伊方発電所1号機の廃止措置計画に関する
原子力安全専門部会報告書

平成29年8月

伊方原子力発電所環境安全管理委員会
原子力安全専門部会

図1：廃止措置の全体概要（平成29年2月7日原子力安全専門部会資料1-2）

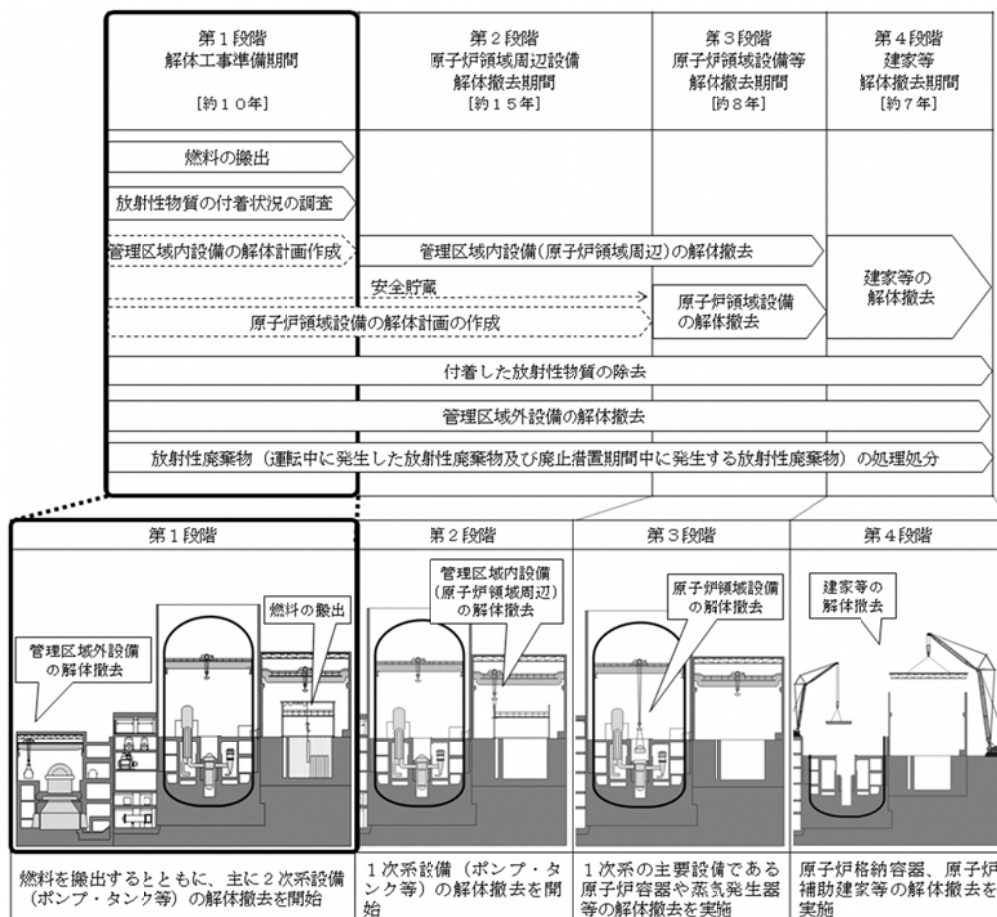
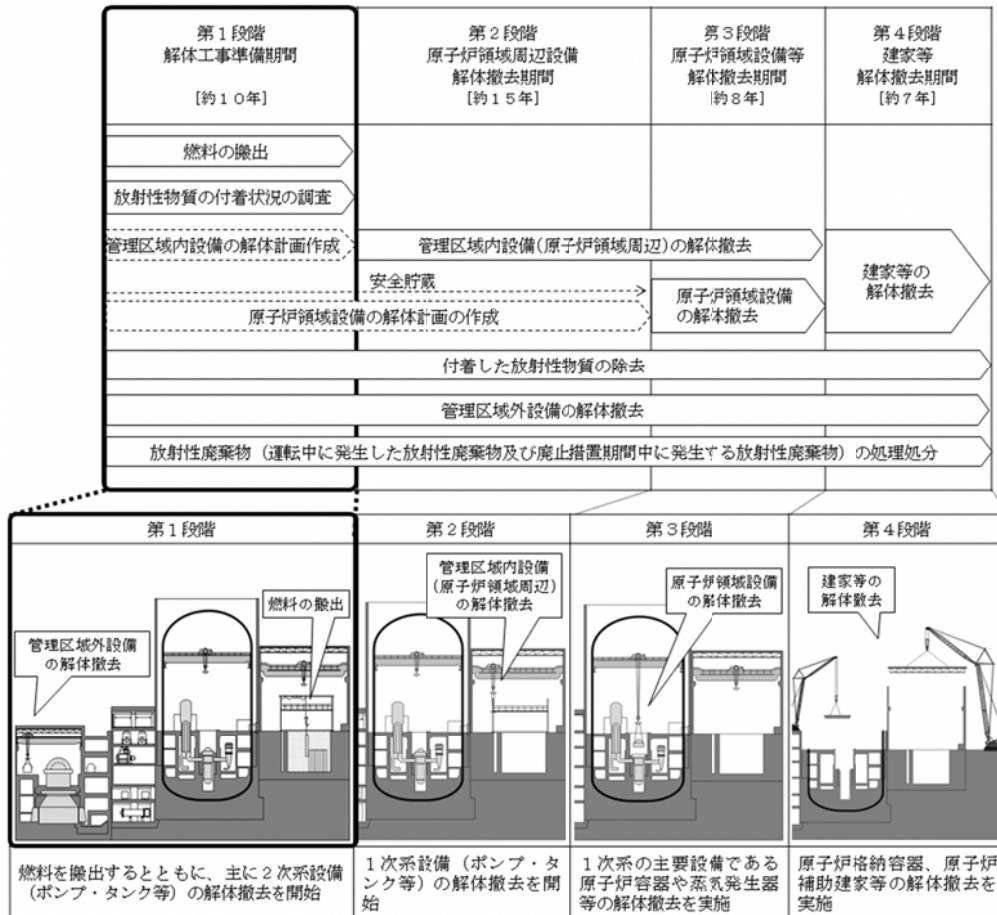
- 先行して廃止措置が決まっている原発の廃止措置期間が30年となっているところ、伊方発電所1号機では作業員の被ばく低減のため40年をかける計画としているが、なぜ40年としているか原子炉容器等の放射化と放射性物質の付着状況を含めた被ばく量のデータを示して根拠ある説明をすべきである。

第1段階、第2段階について先行プラントで15年程度のところを25年かける計画としている。これは、安全貯蔵期間を25年と長くすることで第3段階に解体撤去を行う線量の高い原子炉領域設備（原子炉容器、炉内構造物等）及びメインループを構成する設備（蒸気発生器、一次冷却材ポンプ、一次冷却材管等）の放射能を時間的に減衰させるとともに、線量の高い箇所の特化した部分除染を行うことにより、放射線従事者の被ばく低減を図るとともに、放射性廃棄物の発生量の低減を図ることができると考えている。放射性廃棄物量の詳細については、第1段階で精査することとしており、第2段階までに報告を行う予定である。

図4：解体工事準備期間での実施事項：①燃料の搬出（平成29年2月7日原子力安全専門部会資料1-2）

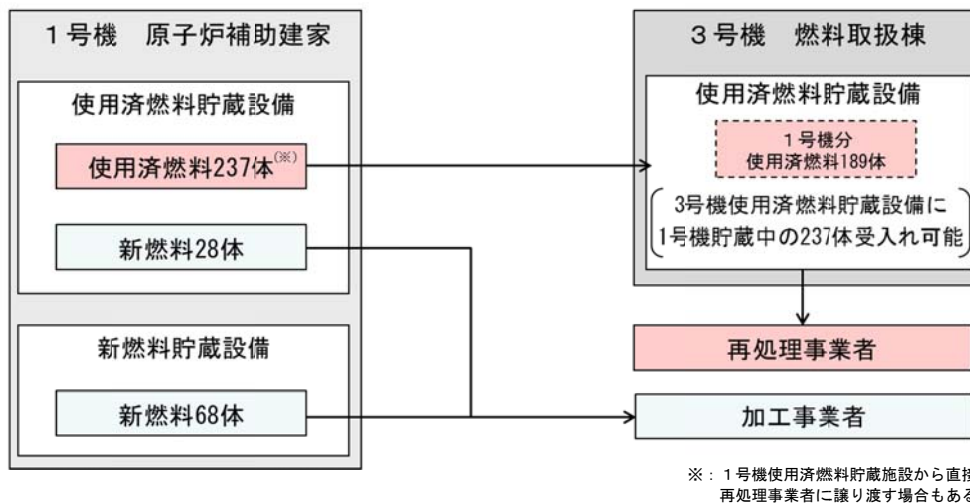
- 1号機から3号機の燃料プールへ使用済燃料の搬出作業を行う際の安全性はどのように確保されているのか。

1号機の燃料の3号機の燃料プールへの搬出作業については、構内輸送ということで既に実績がある。使う容器も従来と同じものであり、これまでと同様、使用済燃料を金属製の輸送容器に収納し、表面温度や放射線量を確認して安全に搬出作業を行っていく。
